## **ADDENDA # 2**

Description et emplacement des travaux  Réfection du barrage du lac Bobs/ Lieu historique national du Canal-Rideau, Bolingbroke, Ontario.	N° de contrat. 5P201-18-0013/A
	N° de projet 340

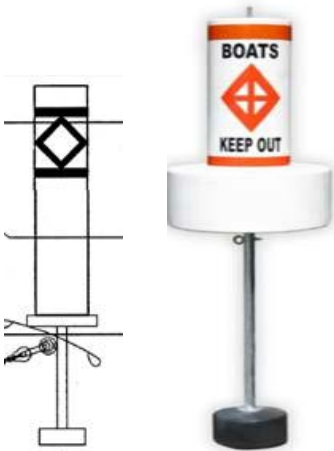
Q.5 Nous avons quelques questions pour vous. Nous avons remarqué qu'à Parcs Canada la chaîne reliée à l'ancrage n'est pas galvanisée. Ce n'est pas un montage que l'on voit régulièrement. Il y a également cette pièce qui se trouve sous la bouée (voir illustration ci-après) et que nous ne connaissons pas; pouvez-vous nous indiquer de quoi il s'agit? Comment s'appelle cette pièce? Pouvez-vous nous donner plus de détails?

Je me demande si la bouée cylindrique (can buoy) indiquée dans le dessin ne sera pas submergée en raison du poids de la chaîne d'ancrage. Je recommande fortement que la chaîne d'ancrage soit attachée directement sur le TUFFBOOM et que la bouée cylindrique soit reliée au TUFFBOOM par une chaîne de 2 ou 3 pieds environ. Voir le dessin annexé en pièce jointe. Pourriez-vous également vérifier si Parcs Canada serait intéressé à l'idée d'utiliser une bouée cylindrique flottante à collet (float collar can buoy) munie d'un ballast plutôt que celle indiquée dans le dessin. Ci-joint vous trouverez le montage que nous proposons.

A.5 Les entrepreneurs doivent baser leur offre pour le barrage de sécurité et les composants associés sur ce qui est présenté dans les dessins et les spécifications. Tous les ajustements seront administrés à travers le processus de dessin d'atelier et de soumission.
